Совместное совещание Комиссии экспертов МПОГ и Рабочей группы по перевозкам опасных грузов Берн, 16–20 марта 2020 года Пункт 5 b) предварительной повестки дня Предложения о внесении поправок в МПОГ/ДОПОГ/ВОПОГ: новые предложения

Предложение о поправке к пункту 4.3.3.3.2 МПОГ/ДОПОГ

Передано правительством Польши* **

Приложение

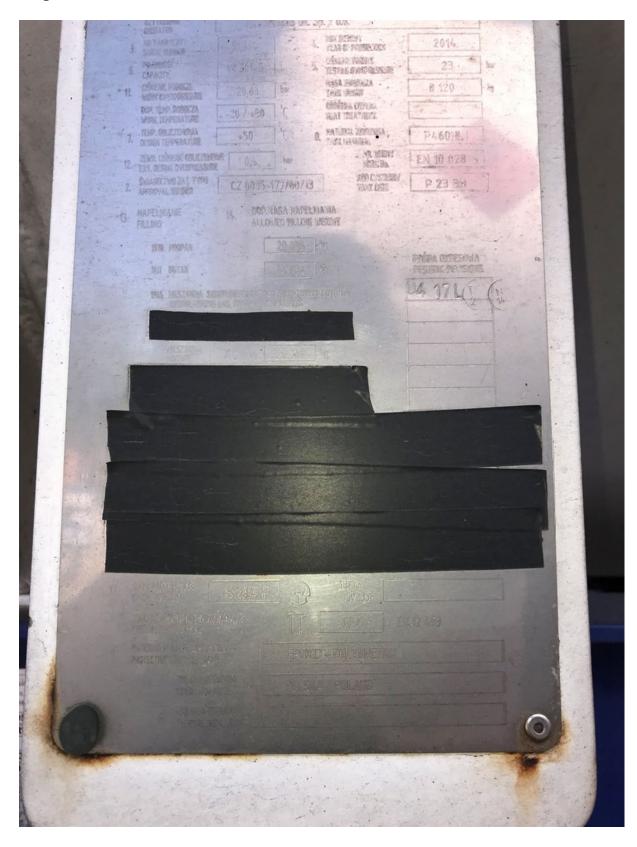
- 2. Положение пункта 4.3.3.3.2 противоречит пункту 6.8.3.5.6. В своей нынешней формулировке оно служит предлогом для наложения штрафов на перевозчиков, которые не закрывают надписи со сведениями. Такое закрытие надписей со сведениями связано с нарушением целостности заводской таблички (см. приложение), что запрещено. Аргумент о том, что эти сведения жизненно важны для аварийноспасательных служб, не имеет значения. В случае пожара практически не будет возможности прочитать информацию, указанную на табличке. Аварийноспасательные службы сосредоточат внимание на транспортных документах и табличках оранжевого цвета, на которых должно быть указано наименование перевозимого газа.

5. Положение пункта 4.3.3.3.2 МПОГ/ДОПОГ следует исключить.
